Piano Zonizzazione Acustica

Variante L.R. 20/2000

Unione Bassa Romagna

Relazione variante al PZA

Alfonsine capoluogo -area centrale – PZA adottato

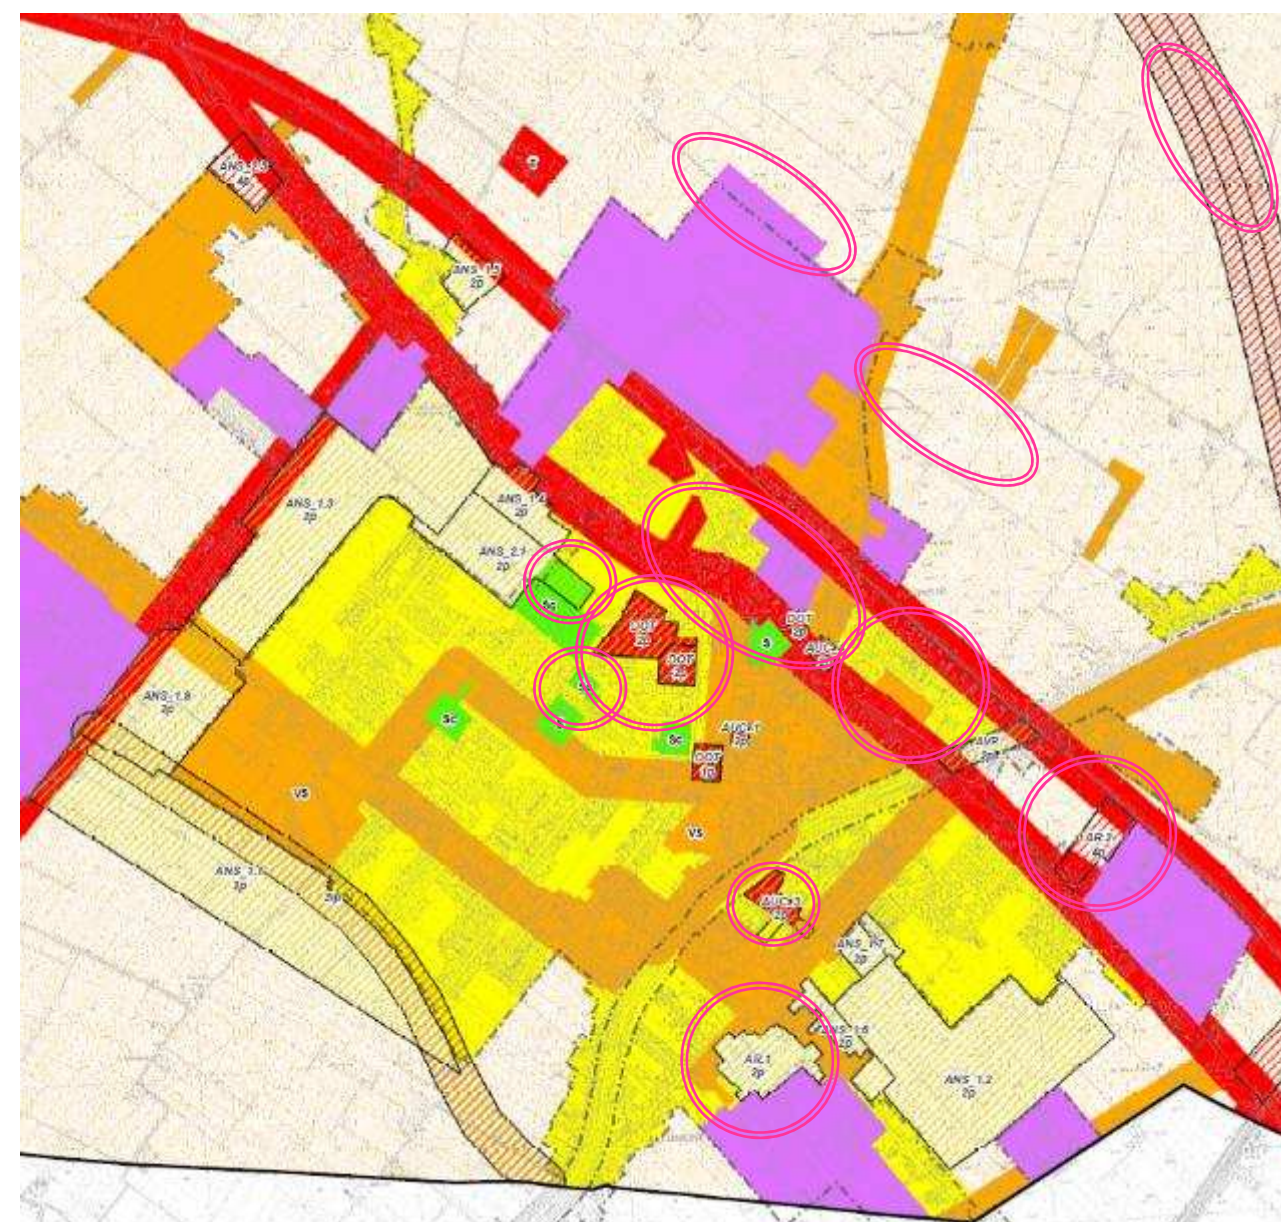
Le aree cerchiare in rosa sono state modificate originando i nuovi temi grafici illustrati nella versione di controdeduzione.

Si sono inoltre corretti i disallineamenti tra zonizzazione e temi urbanistici con riferimento ai contenuti della pianificazione PSC RUE e modifica RUE 2012, non recepiti nella cartografia di base della adozione

Alfonsine capoluogo -area nord ovest – PZA adottato

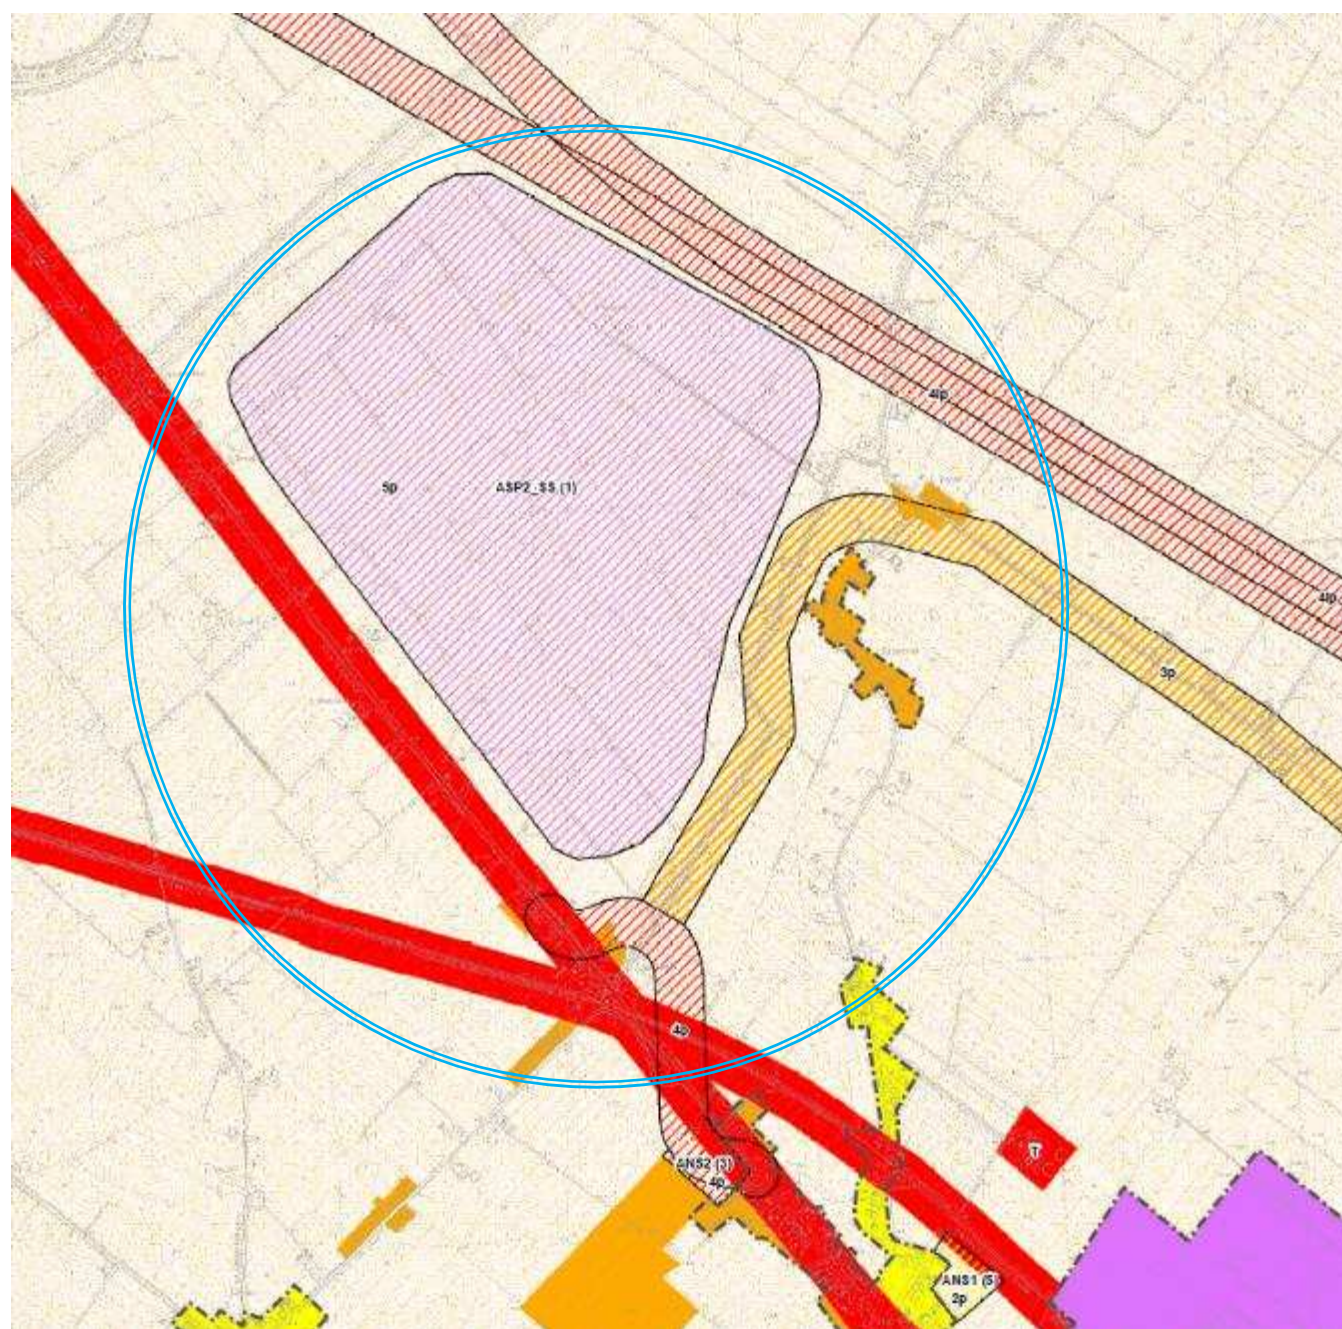
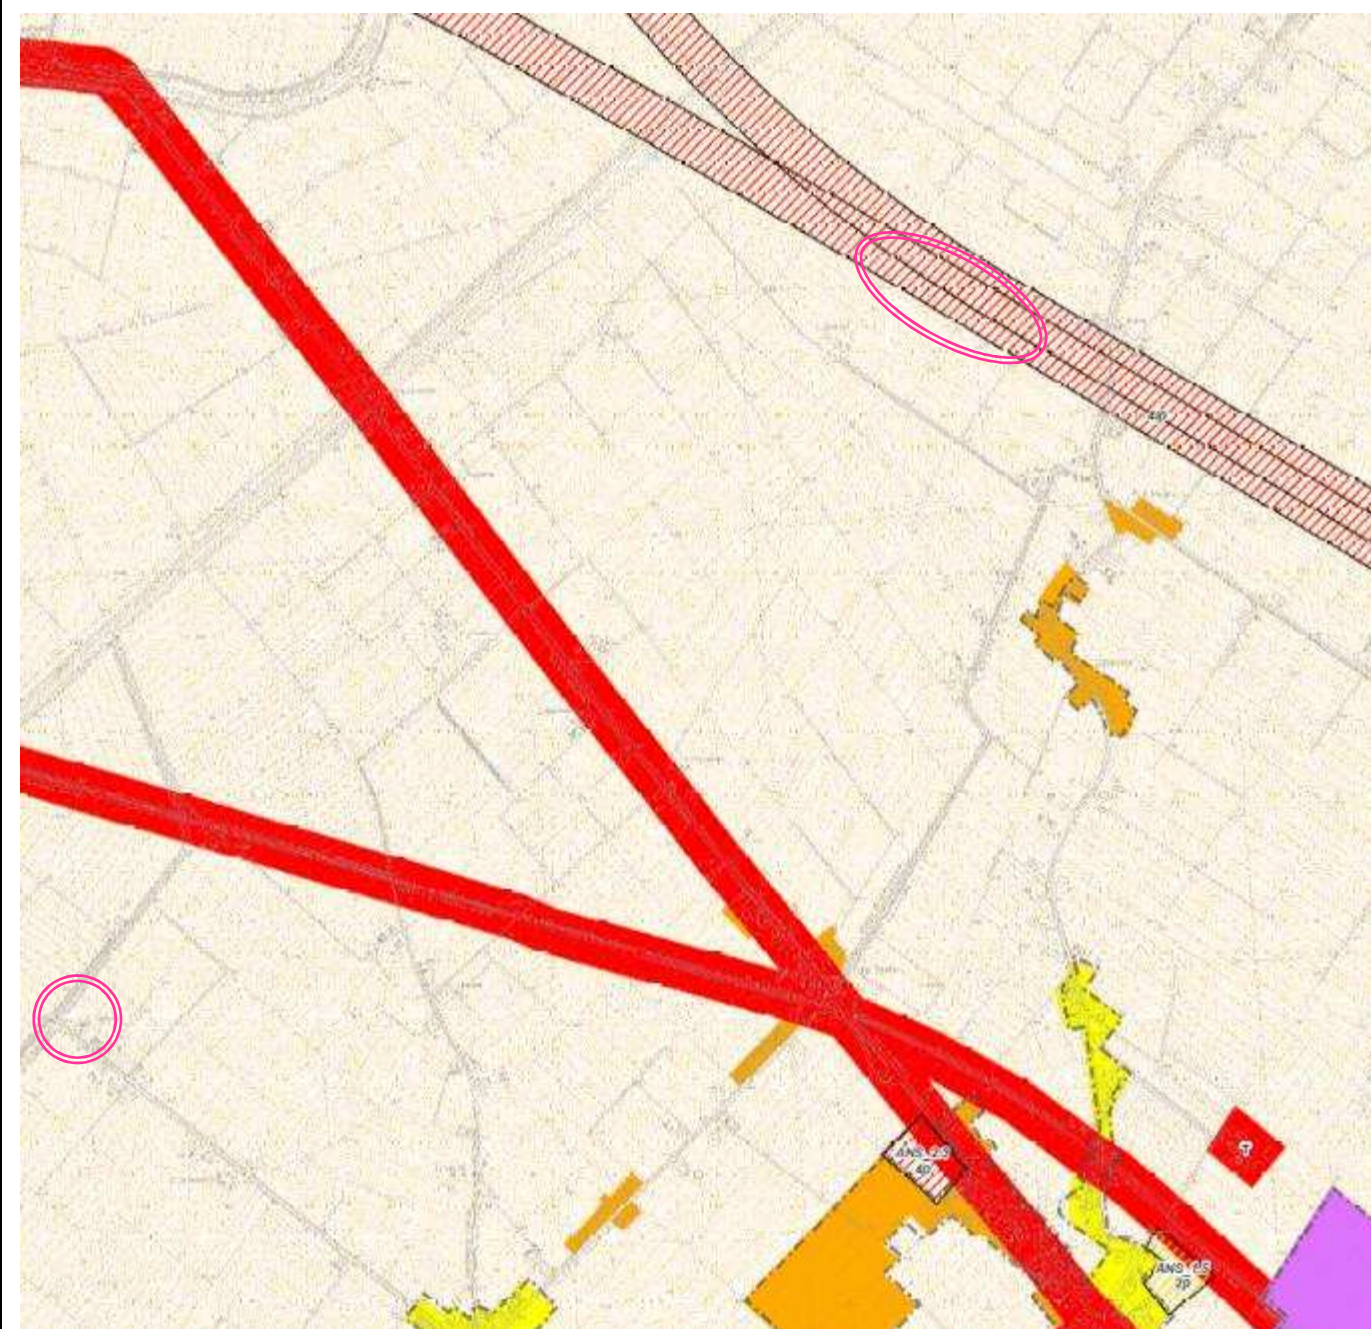
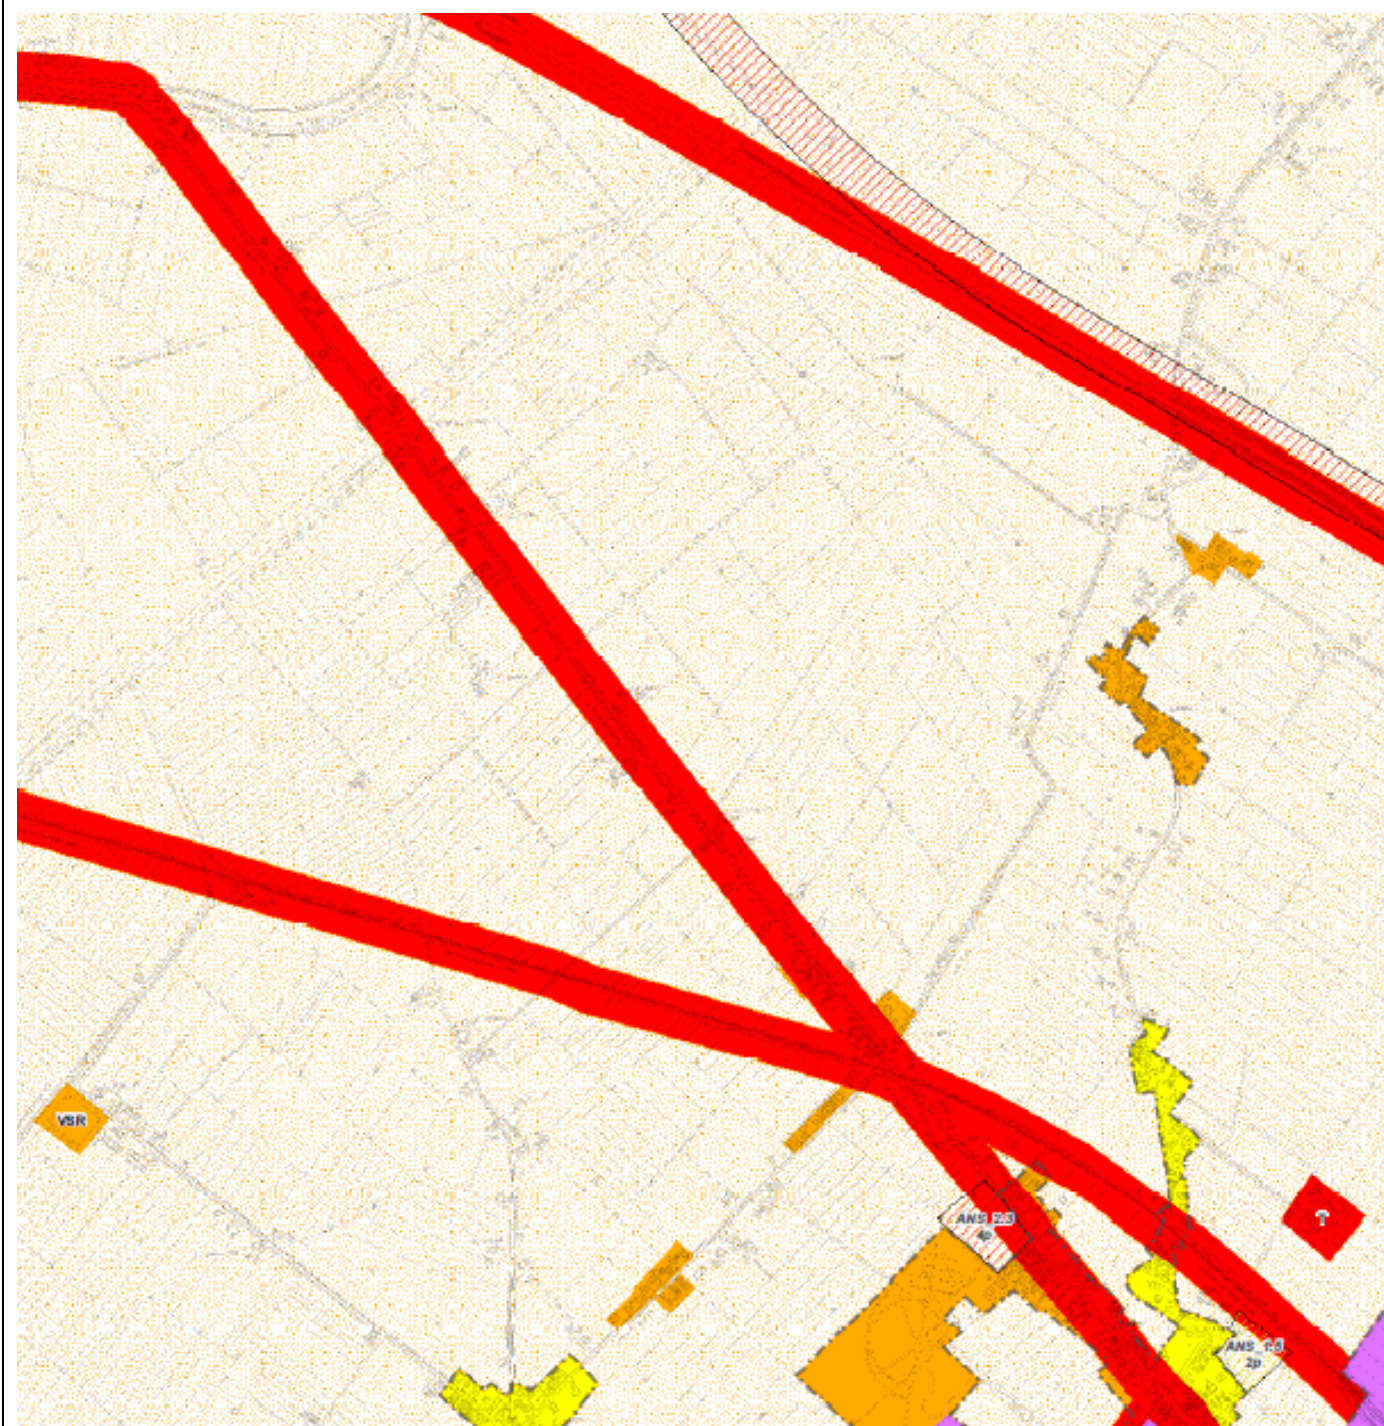
Le aree cerchiare in azzurro sono state modificate originando i nuovi temi grafici illustrati nella versione di adozione

Le aree cerchiare in rosa sono state modificate originando i nuovi temi grafici illustrati nella versione di controdeduzione.

Si sono inoltre corretti i disallineamenti tra zonizzazione e temi urbanistici con riferimento ai contenuti della pianificazione PSC RUE e modifica RUE 2012, non recepiti nella cartografia di base della adozione

Sono state introdotte nella cartografia contro dedotta per l'approvazione anche tutte le correzioni derivanti da correzione refusi e dagli assestamenti al RUE 2012.
